Info list

Talni odvodi serije HL90Pr bodo zamenjani s HL90Prblue

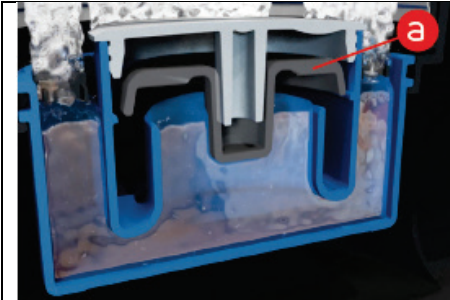
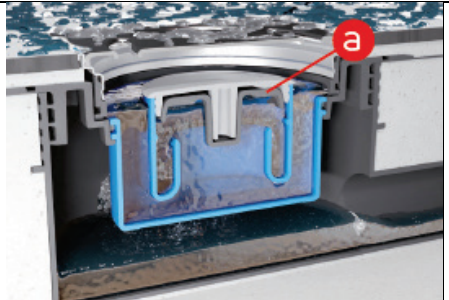
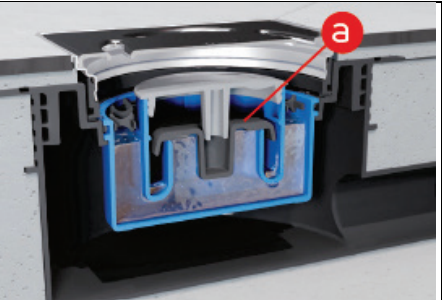
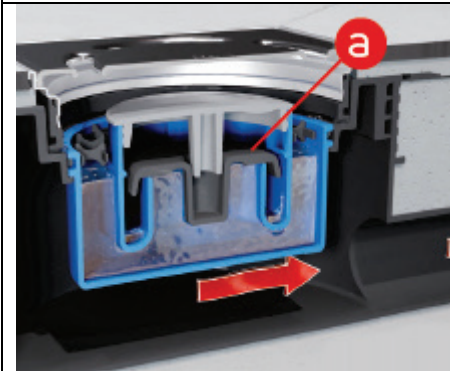
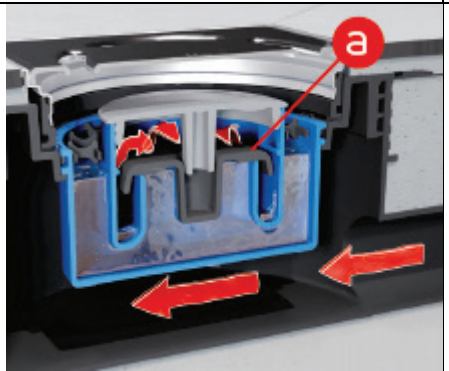
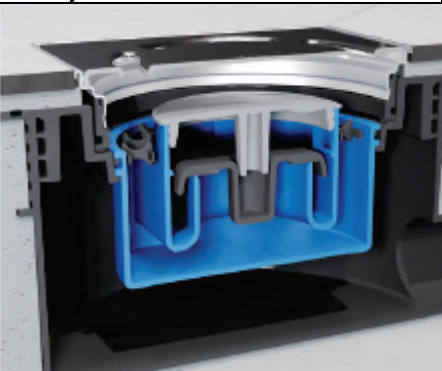
Od začetka maja 2022. talni odvodi serije HL90Pr se dobavljajo s Primus blue sifonskim vložkom kateri je znan iz HL541. Poleg tega, material odvoda bo spremenjen v PP (polipropilen). To se nanaša na proizvode HL90Pr, HL90PR-3000, HL90PR-3020, HL90K i HL90KH.

Nizka višina vgradnje od 57 mm ostaje ista.

- Primus blue sifonski vložek

Nov in patentiran sistem sifonskega vložka **Primus blue** je napredek isprobane in testirane Primus serije sifonskih vložkov. To je hibridni sifon, kateri kombinira mehanični sifon in klasični vodni sifon. S tem nudi še večjo zaščito od neželjenih i neugodnih vonjav katere uhajajo iz odvoda. Sifon je nepropusten za vonjave tudi pri pozitivnem tlaku (predtlak) do 800 Pascal in negativnem tlaku (vakum) od -400 Pascal. To nudi večjo zaščito v primerjavi s drugimi sifoni s 50 mm vode za tesnenje.

Dodatno, Primus blue je odporen na povratni tok do tlaka od 0,5 mWs. To preprečuje povratni tok sive vode v situaciji, ko so cevi postavljene na nestrokovnen način.

Kapaciteta pretoka bo ostala ista kot pri starem vložku Primusa. Tako bo z novim Primusom kapaciteta bolj stabilna kot s starim.

- Telo odtoka

Material odtočnega telesa bo zamenjan s PE (polietilen) na PP (polipropilen). Posledično se odtočno telo lahko spoji z odvodno cevjo samo z drsno spojko in ne z varjenjem.
